Gnr 54 bnr 73 og 85 - Brekkeveien 17 - 19 - Boligblokk - Bygg B - Rammetillatelse

VEDTAK

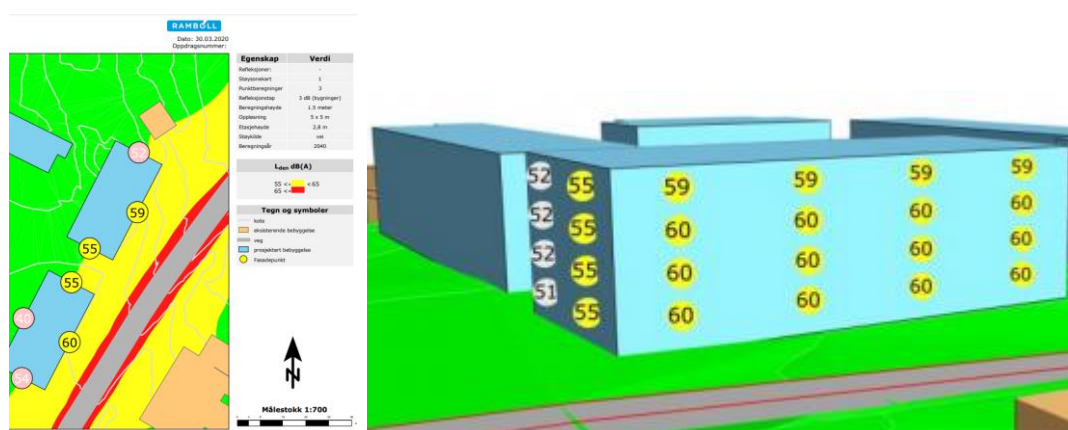
Totalt har alle boligblokkene samlet 115 parkeringsplasser hvor 106 av parkeringsplassene er beboerparkering.

Samlet har byggeprosjektet 146 boenheter som gir en parkeringsdekning på 0,8 oppstillingsplasser pr. boenhet. Dette er i tråd med reguleringsplanens bestemmelse som krever maksimum 1 parkeringsplass pr. boenhet. Krav til HC parkering og andel med mulighet for ladepunkt til El- biler er imøtekommet.

Geoteknikk

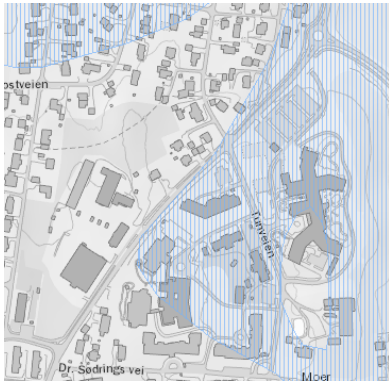
geoteknisk rapport fra Civil Consulting AS konkluderer med at det ikke er fare for områdeskred jf. planbeskrivelse.

Grunnen i planområdet består av fjell med grunt jordsmonn og enkelte dypere lommer av løsmasser. Dette er observerbart ved synlig fjell i dagen i flere deler av området, og bekreftes av grunnarbeidsentreprenører i nærområdet. Kartet viser en lokal forhøyning på 2-3 meter sørøst for Maxbo-bygget. Denne består av sprengstein/ granitt fra byggingen av dette bygget. Geoteknikk.
